KOMINIARSKA SPÓŁDZIELNIA PRACY "ŚW. FLORIAN"
WROCLAW, UL. ŚW MIKOŁAJA 16/17

Opinia Nr 007213

z wyników przeprowadzonych oględzin - ekspertyzy urządzeń grzewczo-kominowych

w budynku przy ul. Kołłątajowskiej nr 31/6 w Dąbrowie
dotycząca urządzeń grzewczo-kominowych używanych przez
B.O.K. Sobiecin

PLAN PRZEWIDUJĄCY

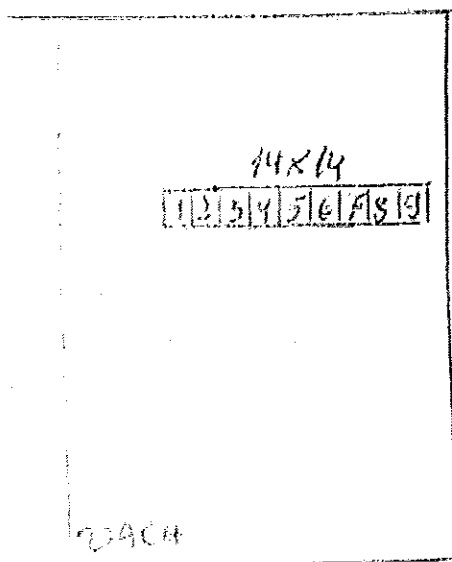
1. Przewód kominowy nr 2 można przesuwać do przodu i w prawo, aby po zamontowaniu wkładu spalniczego i paleniska kotła gazowego CO z zamkniętą kurtyną, która się zamknie, pochwycić wykonąć z boku budynku.
2. Wentylacja wspomagana ławiczką podciśnieniową w postaci wentylatora.
3. Wentylacja wspomagana kurtyną przewidywaną nr 6 po odłączeniu lub do przewodu nr 9 po likwidacji julekera.
4. Dla prawidłowego funkcjonowania urządzeń zapewnienie dostępu powietrza z zewnątrz poprzez urządzenie mechaniczne.

1. Po dokonaniu proponowanych rozrządzeń należy zgłosić do sprawdzenia
2. Wskazania i podłączenia urządzeń grzewczo-kominowych
3. Należy pamiętać o odpowiednim
4. Opinię jest ważna 1 rok od daty wystawienia
